K-ZP.381.05.2021.WB

### WYJAŚNIENIE TREŚCI SWZ nr 5

**Dotyczy:** postępowania prowadzonego w trybie przetargu nieograniczonego na dostawę, montaż i uruchomienie sprzętu informatycznego niezbędnego do wdrożenia systemu Elektronicznego Zarządzania Dokumentami w Uniwersytecie Szczecińskim w ramach projektu UNIwersytet 2.0 – STREFA KARIERY POWR.03.05.00-00-Z064/17-00

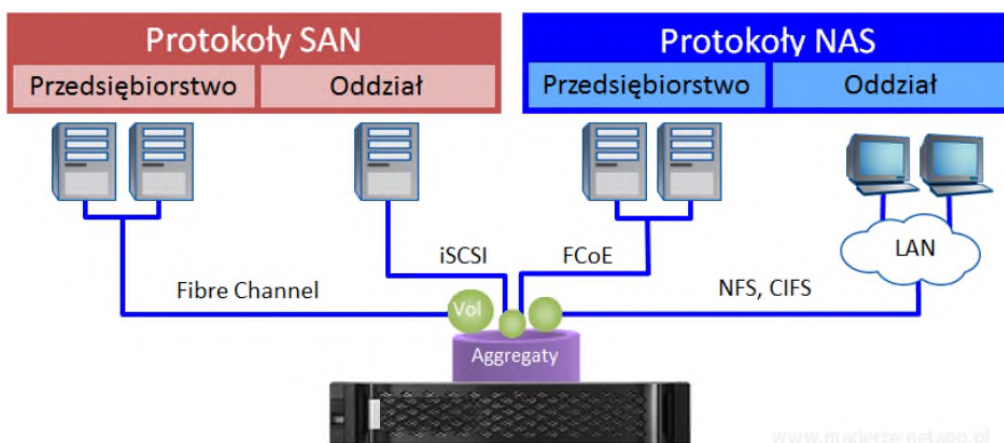
Poniższy rysunek pokazuje schemat połączeń FC zgodnie z wymaganiami Zamawiającego.

Wsparcie dla VSS wymaga aby macierz udostępniała dane po protokołach CIFS i NFS (działające tylko po iSCSI LAN w trybie plikowym) z których Zamawiający zrezygnował i co jest także bezzasadne oraz niezgodne z wymaganiami Zamawiającego w zakresie wymaganych interfejsów przełączników, które musiałyby realizować iSCSI LAN dla sprzętu tj. serwerów i macierzy a raz jeszcze przypominamy, że przełączniki mają zgodnie z OPZ realizować protokół FC a macierz ma być wyposażona tylko w interfejsy FC.

Dodatkowo zgodnie z poniższym schematem, wymaganie wsparcia CIFS, NFS oraz wsparcia VSS kompletnie nie znajduje odzwierciedlenia w schemacie gdzie to serwery (połączone z macierzą po FC) pełnią rolę centrum przetwarzania a macierz centrum składowania ponieważ dane z hostów i tak będą przechodziły przez systemy zainstalowane na serwerach.

Zamawiający w SWZ jasno wskazują, iż wymaga aby dostarczona macierz posiadała możliwość dołożenia do każdego z kontrolerów portów 2x iSCSI 10Gb/s SFP+. W OPZ wielokrotnie Zamawiający

wyszczególnia potrzebę wsparcia różnych funkcjonalności zarówno dla protokołu FC jak i iSCSI. Wskazano zatem, że Zamawiający nie rezygnuje z możliwości wykorzystania protokołu iSCSI w przyszłości. Należy także podkreślić fakt, iż omawiana funkcjonalność jest powszechnie stosowana u wiodących producentów rozwiązań macierzowych, nie jest specyficzna dla konkretnego rozwiązania czy producenta. Zamawiający podtrzymuje, iż dostarczone rozwiązanie musi wspierać usługi VSS w systemach klasy Microsoft Windows Server..
